盤用パーツ
ドアユニットBP11-D, -DS, -DGのIP性能向上

ドアユニットBP11-D、ステンレスドアユニットBP11-DS、窓付ドアユニットBP-11DGのIP性能が向上します。

BP11-33D

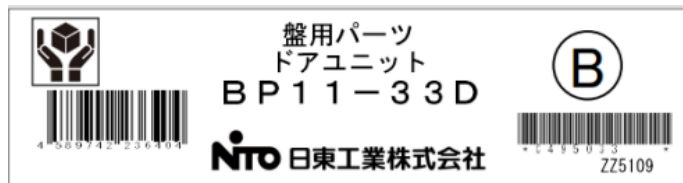
- IP性能向上
取付面に使用しているパッキンの変更により、IP性能が向上しました。
- 適用キャビネット板厚変更
取付ナットの変更により、適用キャビネット板厚が変更になりました。

対象機種	項目	変更前	変更後
・BP11-D 5機種 ・BP11-DS 5機種 ・BP11-DG 3機種	IP性能	IP44	IP55 (カテゴリ-2)
	適用キャビネット板厚	最大6.0mm (スイッチパネル取付時は4.5mm)	最大4.5mm (スイッチパネル取付時は3.2mm)

- コーキング処理が不要
屋外に使用する場合など防水を必要とする際は、お客様にてドアユニットとキャビネットの接合部周囲にコーキング処理を施していただくようになっていましたが、パッキンの変更により止水性が上がったため不要となります。(一部の場合は除く。詳細は取扱説明書をご確認ください。)
